O departamento de engenharia e P&D vem através deste informar algumas alterações no modelo de aquecedor de água a gás KO31D/DI.

A partir do Lote VW003/15 o aquecedor para apresentar as seguintes mudanças:

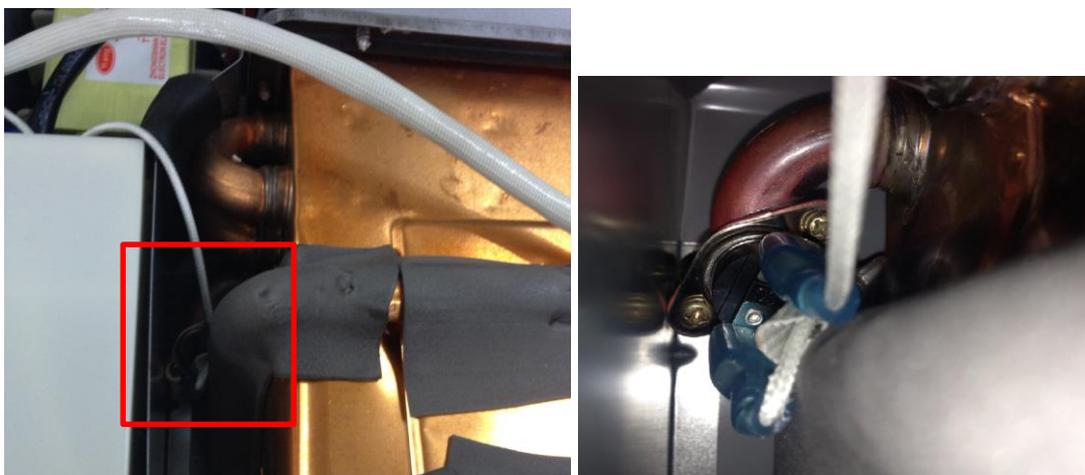
1º Alteração da presilha de fixação de entrada da câmara de combustão;

Detalhe: Houve alteração do formato da presilha.

2º Alteração do posicionamento do sensor bi-metálico.

Detalhe: O sensor passa a ser localizado na parte traseira esquerda da câmara, conforme a imagem acima.

As novas peças são compatíveis com os modelos atuais.
